COMISIÓN ESTATAL DE SERVICIOS PÚBLICOS DE TIJUANA
SUBDIRECCIÓN TÉCNICA

No. Licitación
5C-NA-009-2025

Descripción: "Rehabilitación de Colector Oriente tramo Puente Negro al Hospital General, en la Ciudad de Tijuana, B.C."

ACTA DE JUNTA DE ACLARACIONES

ESTRUCTURA PAVIMENTO

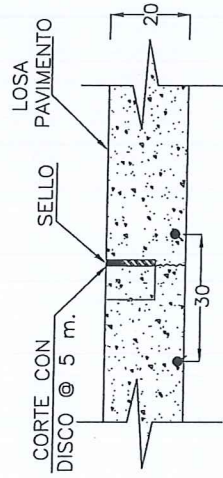
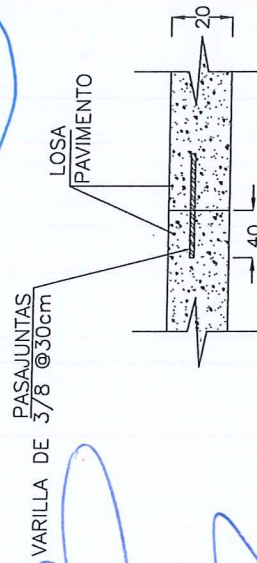
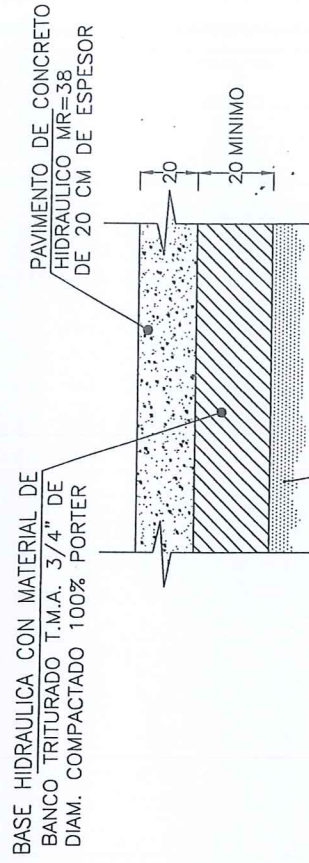
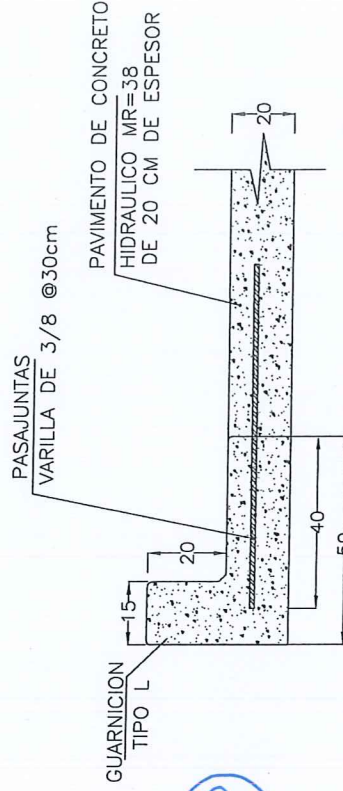
2.-	D concepto 001-070-0013-0018, pavimento de concreto, se solicita especificar acero de refuerzo para juntas transversales y o longitudinales en diámetro, separación, longitud y demás datos que ayuden a conformar la propuesta.
Respuesta Otorgada por este Organismo: se entrega de manera física detalle constructivo.

2.-	El pavimento se anclará a losas existentes??
Respuesta Otorgada por este Organismo: Si, así es, y el detalle constructivo se entrega en esta junta de aclaraciones

3.-	Las juntas transversales en reposición de pavimentos a @ cuanto y de que tipo
Respuesta Otorgada por este Organismo: para lo cual se entrega detalle constructivo en esta junta de aclaraciones, mismo con el que se resuelve la respuesta inmediata anterior.

Esta Entidad HACE ENTREGA DE DERTALLE CONSTRUCTIVO PARA DAR RESPUESTA A LOS CUESTIONAMIENTOS REALIZADOS EN LA JUNTA DE ACLARACIONES.
